志賀原子力発電所2号炉 敷地周辺の地質・地質構造について

敷地近傍の断層の評価(コメント回答)
断層の活動性評価方針

2022年11月11日
北陸電力株式会社

○本日は、2022年10月13, 14日の現地調査におけるコメントの内、断層oの活動性評価方針について説明を行う。
○なお、敷地及び敷地周辺の地質・地質構造に関するコメント(未回答分)については、次頁、次々頁に示す。

調査位置図

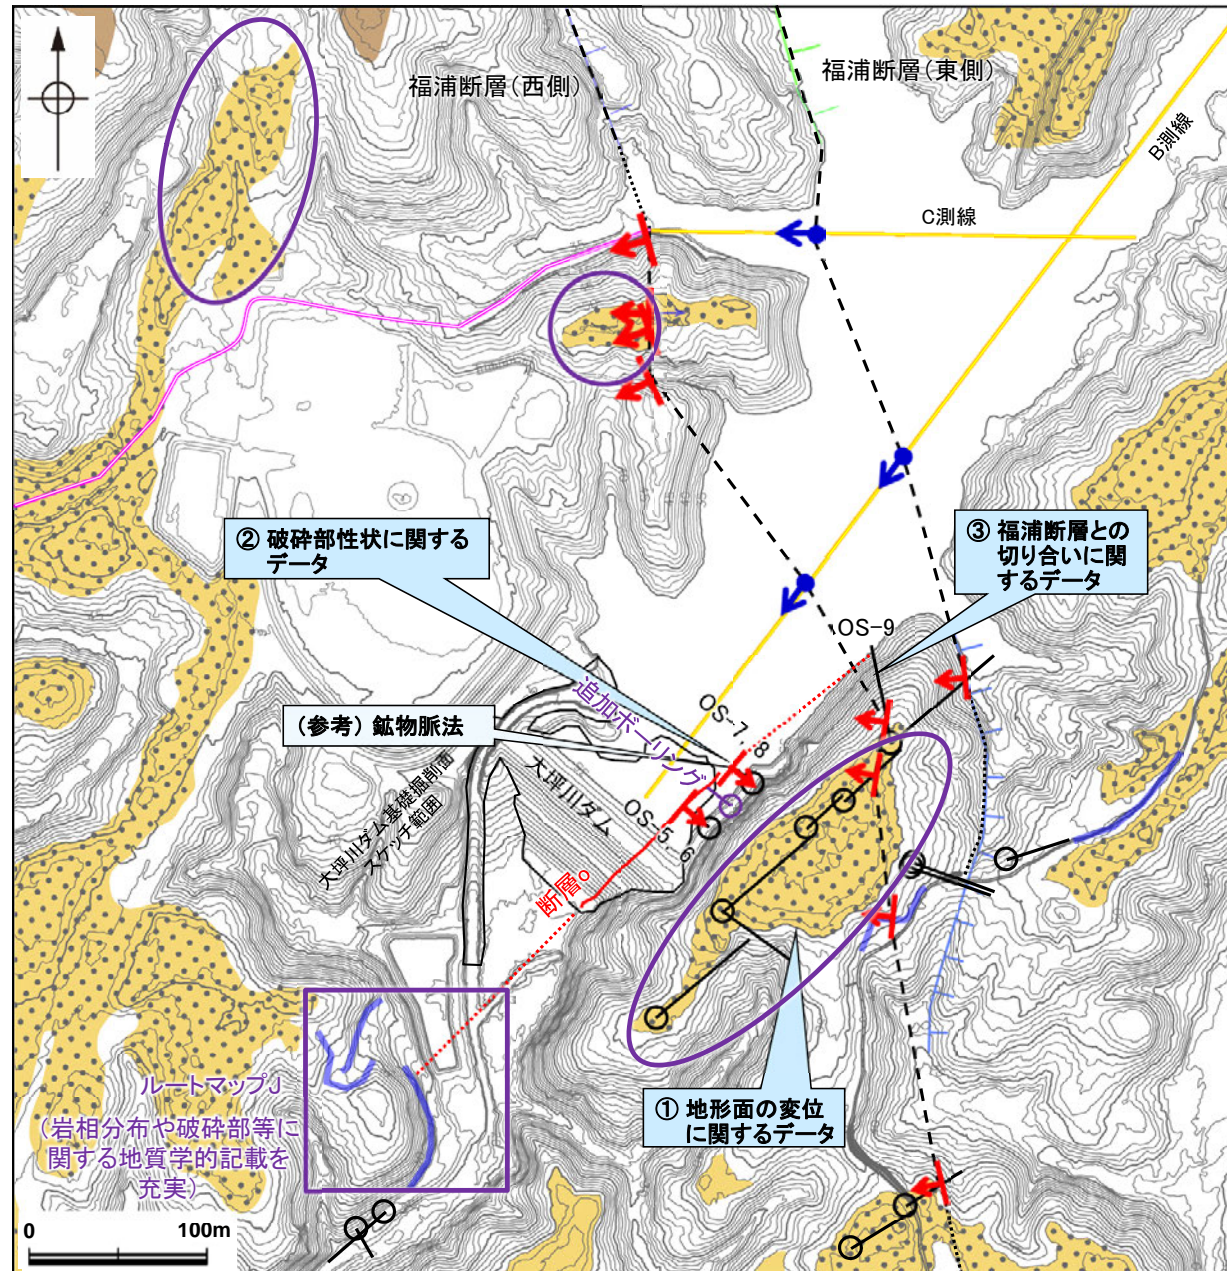
断層o	45	第2回 現地調査	2022.10.13, 14	断層oについて、地形・地質データに基づき、どのような方針で活動性評価を行うのか検討すること。	今回説明
ボーリングコア	46	第2回 現地調査	2022.10.13, 14	ボーリングコアにおいて、ドレライトや水冷破碎岩が認められる箇所について、柱状図に記載すること。	次回以降説明

○ 段丘面に関する地質データの拡充

断層oの活動性については、下記の方針で評価を行う。

- 断層oを挟んで分布する、約12~13万年前より古い高海面期に形成したことが明確である高位段丘I b面の高度分布を用いて活動性評価を行う。
- 活断層である福浦断層及び非活断層である敷地内断層との破碎部性状の比較を行い、上記①との整合性を確認する。
- 福浦断層との切り合い関係や分岐、共役断層である可能性について確認を行い、上記①との整合性を確認する。
